Meie 24.10.2024 nr 7.2-2/24/18319-2

Lepamaa maaüksuse detailplaneeringust

Olete esitanud Transpordiametile kooskõlastamise eelseks koostöö tegemiseks ja arvamuse avaldamiseks Harju maakonna Saku valla Jälgimäe küla Lepamaa maaüksuse detailplaneeringu (katastritunnus 71801:001:2011, edaspidi *planeering*) korrigeeritud lahenduse.

Joonis 1. Väljavõtte planeeringu põhijoonisest

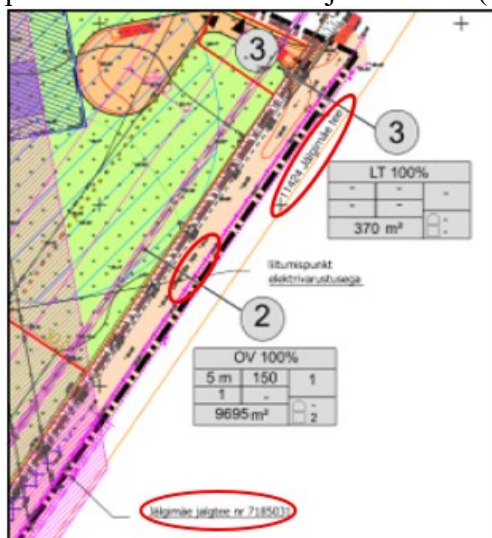
1. Korrigeerida planeeringu joonistel (põhijoonis, tehnoõrkude koondplaan, liiklusskeem) näidatud riigitee ja olemasoleva jalgteede numbrit, kasutada selleks riikliku [teeregistri](#) põhiseid teede numbreid ja nimetusi (vt *joonis 1*).

Joonistelt eemaldada riigitee nimetus „Jälgimäe tee“ ning asendada see „11424 Jälgimäe tee“ nimetusega. „Jälgimäe jalgte nr 7185031“ nimetust täpsustada ning asendada see „7185031 Jälgimäe jalgte“.

Joonis 2. Väljavõte planeeringu tehnoorkude koondplaanist

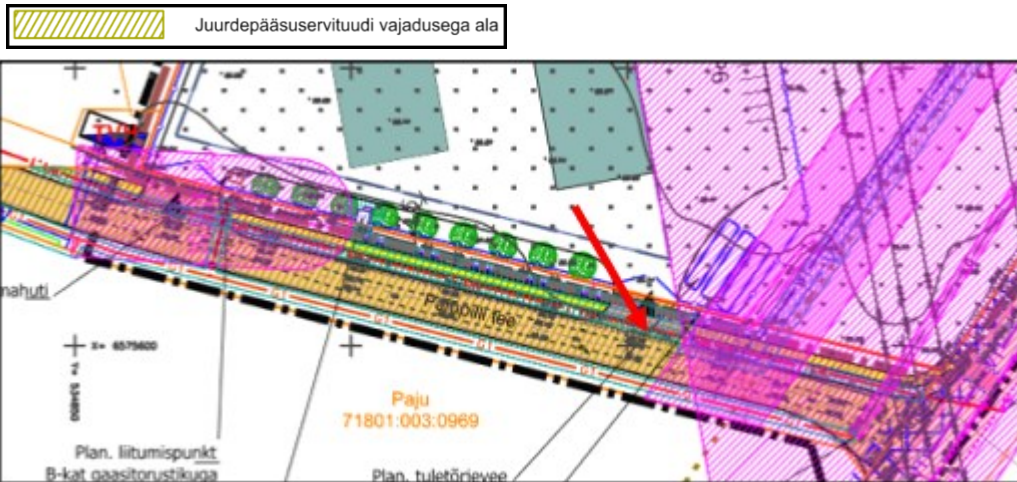
- Planeeringu tehnoorkude koondplaanilt ja tingmärkide loetelust eemaldada „Juurdepääsuservituudi vajadusega ala“ (vt joonis 2).

Joonis 3. Väljavõtted planeeringu põhijoonisest

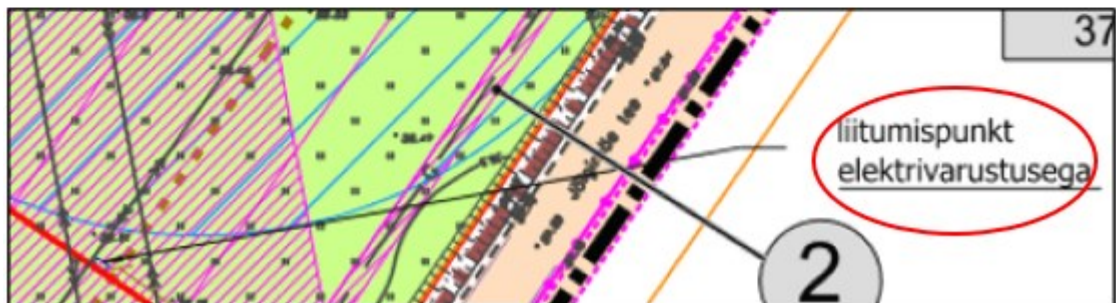
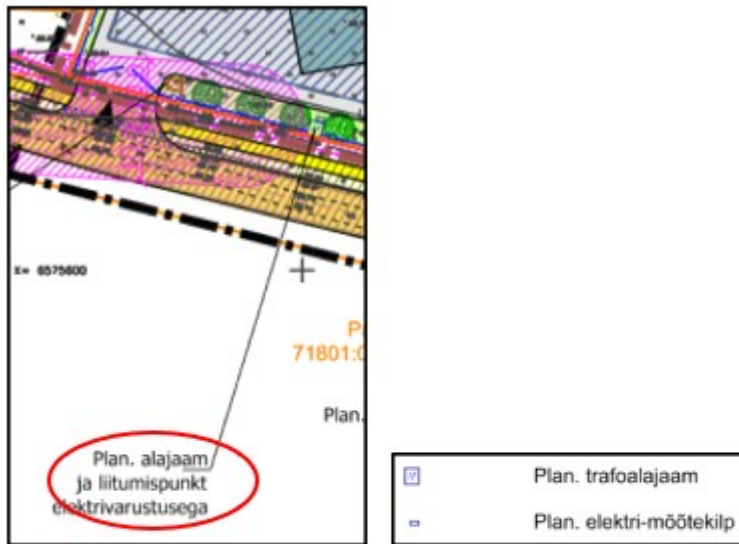
- Korrigeerida planeeringu joonistel (põhijoonis, tehnoorkude koondplaan, liikluskeem) vastuolus olevaid sõidusuundi tähistavaid teekatte märgiseid (vt joonis 3).

Joonis 5. Väljavõtte planeeringu liiklusskeemist

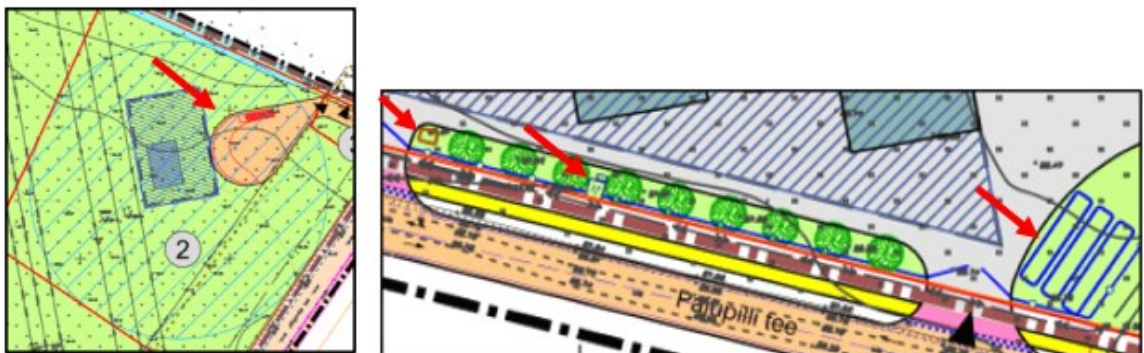
- Planeeringu liiklusskeemi parema loetavuse tagamiseks palume eemaldada jooniselt planeeritavad tehnovõrkude rajatised ja nende tingmärkides esitatud selgitused (vt *joonis 5*).

Joonis 6. Väljavõtte tehnovõrkude koondplaani tingmärkide loetelust

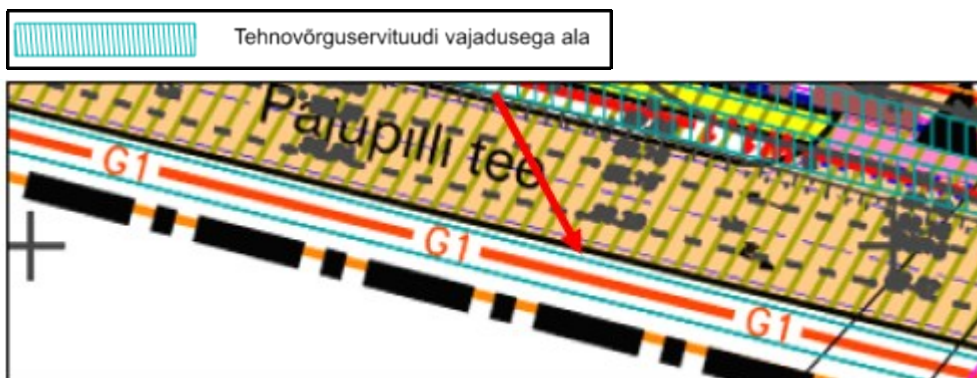
- Planeeringu *tehnovõrkude koondplaani* joonisel näidatud varem koostatud planeeringute või projektidega planeeritud ja perspektiivsed tehnovõrgud tuleb tingmärkide loetelust eristada (nt eraldi tulpadena vms) ning lisada juurde vastavate tööde nimetused ja koostajad (vt *joonis 6*).

Joonis 7. Väljavõtte planeeringu tehnovõrkude koondplaanist

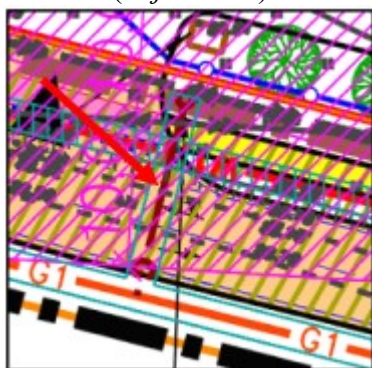
10. „- G1- “ Plan. gaasitorustiku selgitus on vastuolus planeeringu seletuskirja p 4.4.6.6. „Kütte lahendus“, kus on öeldud, et: *Varasema Pajupilli detailplaneeringuga on kavandatud Pajupilli teele gaasitorustik. Krundi pos 1 varustamiseks gaasiga on planeeritud gaasitorustik krundi piirilt kuni varem planeeritud torustikuni.* Palume korrigeerida seletuskirja ja tehnovõrkude koondplaani vaheline vastuolu. Samuti on tingmärkide loetelus näidatud tehnovõrguservituudi vajadusega ala vastuolus joonisel näidatuga (puudub viirutus; vt joonis 7). Palume korrigeerida joonist.

Joonis 8. Väljavõtte planeeringu tehnovõrkude koondplaanist

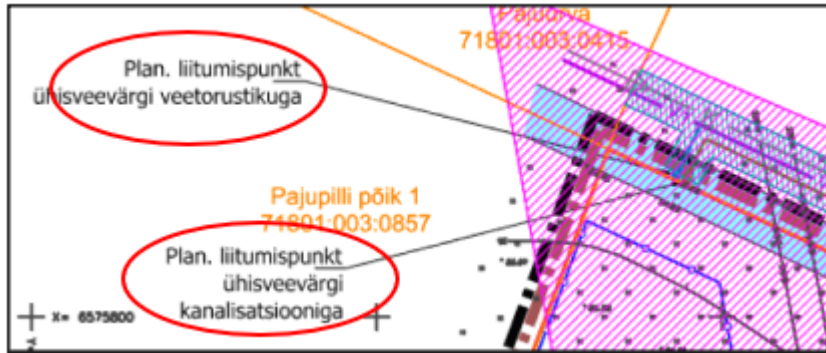
11. Tingmärkide loetellu lisada puuduolev planeeritava gaasitrassi koos liitumispunktiga tähistus (vt joonis 8).

Joonis 10. Väljavõtte tehnovõrkude koondplaanist

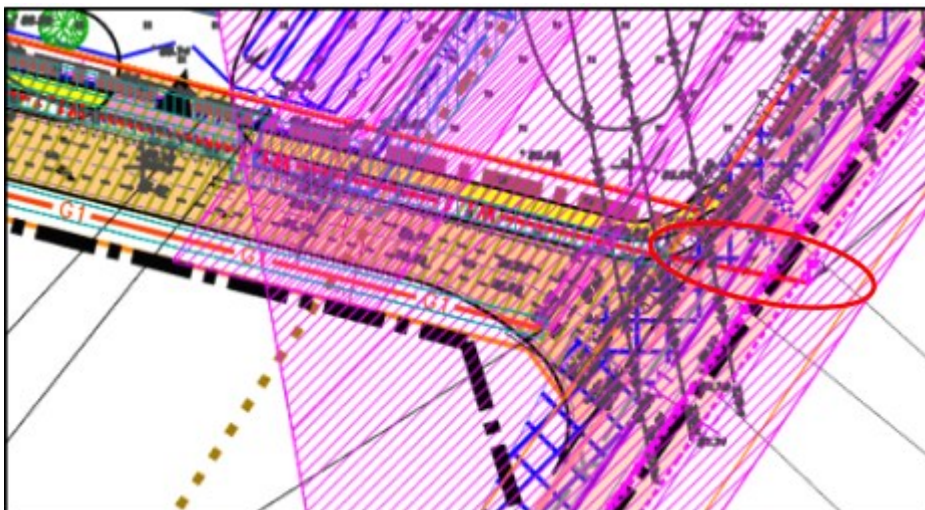
14. Planeeringu tehnovõrkude koondplaani joonisel näidatud viide selgitab, et planeeritav tänavavalgustuse maakaabelliin on kavandatud ühendada olemasoleva tänavavalgustusega (vt joonis 10).

Planeeringu seletuskirja p 4.4.6.2. „Tänavavalgustus“ on selgitatud, et: *Krundi pos 1 piires rajatakse valgustus krundi siseselt.* Palume korrigeerida seletuskirja ja tehnovõrkude koondplaani vastuolu.
